## RESOLUCIÓN N°

### POR MEDIO DE LA CUAL SE OTORGA UN PERMISO DE VERTIMIENTOS Y SE ADOPTAN OTRAS DETERMINACIONES

**EL SUBDIRECTOR DE RECURSOS NATURALES DE LA CORPORACIÓN AUTÓNOMA REGIONAL DE LAS CUENCAS DE LOS RÍOS NEGRO Y NARE “CORNARE”**, en uso de sus atribuciones legales, estatutarias, delegatarias, y

### 3. ANALISIS DEL PERMISO – OBSERVACIONES

**Imagen 2. Esquema PTARD Proyecto Hotelero TABÚ**  
Fuente: Información del Usuario

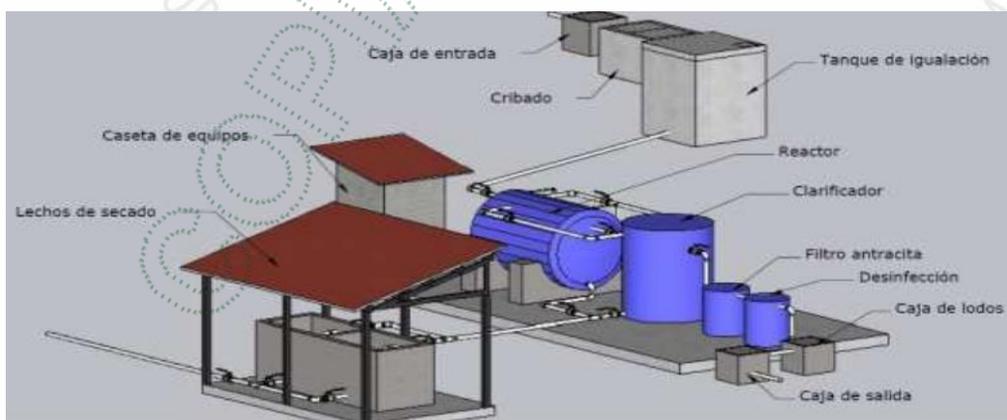
El sistema está diseñado para atender un máximo de 240 huéspedes y 10 empleados diarios, para un caudal de diseño de 0.40 L/s

- Para el tratamiento de las aguas residuales domésticas generadas en el proyecto hotelero TABÚ (confirmado por 60 cabañas y zonas comunes de esparcimiento) se proyecta construir un sistema de tratamiento compuesto por: canal de entrada con rejilla, un tanque de igualación, una unidad de lodos activados, un módulo clarificación, un filtro de antracita y un sistema de desinfección, a través del cual se pretende dar cumplimiento a la normatividad ambiental (Resolución 0631 de 2015). Para el manejo de los lodos se adecuarán dos unidades de lecho de secado. Los diseños presentados cumplen con los criterios establecidos por el RAS y la literatura especializada.

**ARTICULO SEGUNDO: ACOGER** los diseños del sistema de tratamiento de aguas residuales domésticas y datos del vertimiento que se describen a continuación:

**Imagen 3.** Caudales máximo y mínimo quebrada Las Ánimas.  
Fuente: Geoportal Corporativo

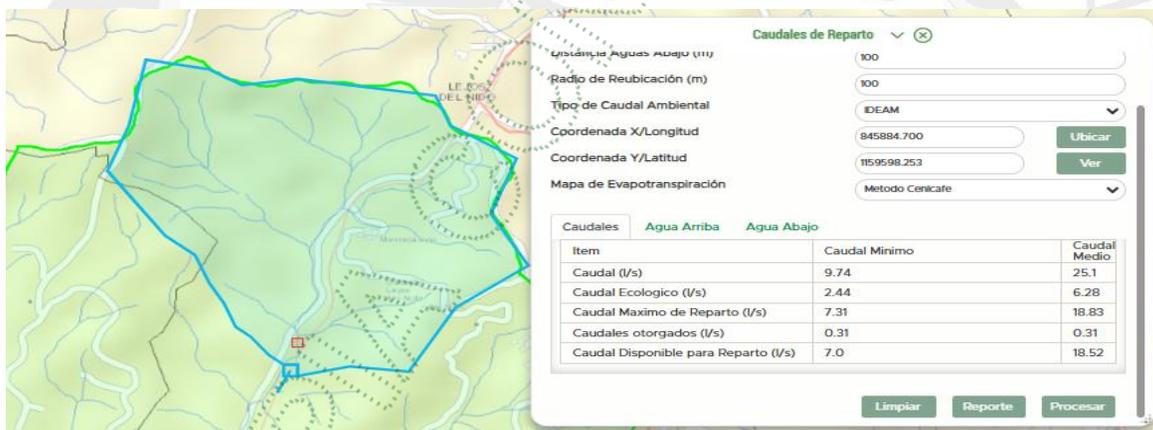
Para el estudio hidrológico y con el fin de verificar los caudales de la fuente no se remite las bases de datos con las que se alimentó Higosig.

Se realiza el contraste con el Geoportal Corporativo obteniendo los siguientes datos en el punto proyectado para el vertimiento:

- La Quebrada Las Animas posee una adecuada oferta para recibir el vertimiento tratado, sin alteraciones en los parámetros evaluados OD, DBO, SST y nutrientes. Sin embargo, es pertinente señalar que la concentración en el vertimiento no deberá superar los límites para descargas domésticas, establecidos en el artículo 8 de la Resolución N°0631 del 17 de marzo de 2015, lo cual será objeto de control y seguimiento por parte de la Corporación. Se deben evitar los escenarios de vertimiento sin tratamiento dado que se presenta según la modelación cambios significativos en la calidad de la fuente. Dado que se usa Hidrosig para la estimación de caudal se hace necesario se alleguen las bases de datos que alimentaron el calculo del caudal a través de este aplicativo.

Imagen 5. Esquema Estructura de descarga y disipación Proyecto Hotelero TABÚ  
Fuente: Información del Usuario

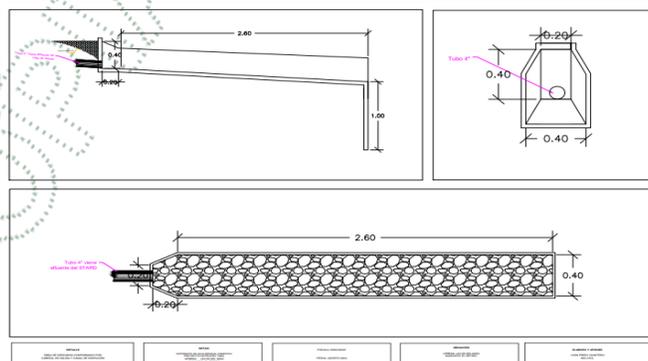
Se proyecta la construcción de un cabezote de descarga en concreto de 21 MPa a ubicar lateralmente al cauce con una separación de 2,60 m, a través de este se genere la descarga final al efluente, dada la magnitud del caudal de dicho efluente no se estima efecto erosivo representativo, sin embargo, se complementara con la construcción de una estructura de disipación tipo canal escalonado enrocado de 0,4 m de ancho, 2,6m de longitud total, 0.3 m de profundidad, 0,18 m/m de pendiente longitudinal y con un ángulo de 45° respecto al alineamiento de la fuente.

- Para la estructura de descarga, se proyecta la construcción de un cabezote de descarga ubicado lateralmente al cauce de la quebrada Las Ánimas. Dada la magnitud del caudal del efluente generado en el Proyecto Hotelero TABÚ, no se estima efecto erosivo representativo, sin embargo, se complementara con la construcción de una estructura de disipación tipo canal escalonado enrocado.

**PARAGRAFO PRIMERO:** Esta autorización se otorga considerando que la obra referida se ajustará totalmente a la propuesta de diseño teórica (planos y memorias de cálculo) presentada en los estudios que reposan en el expediente.
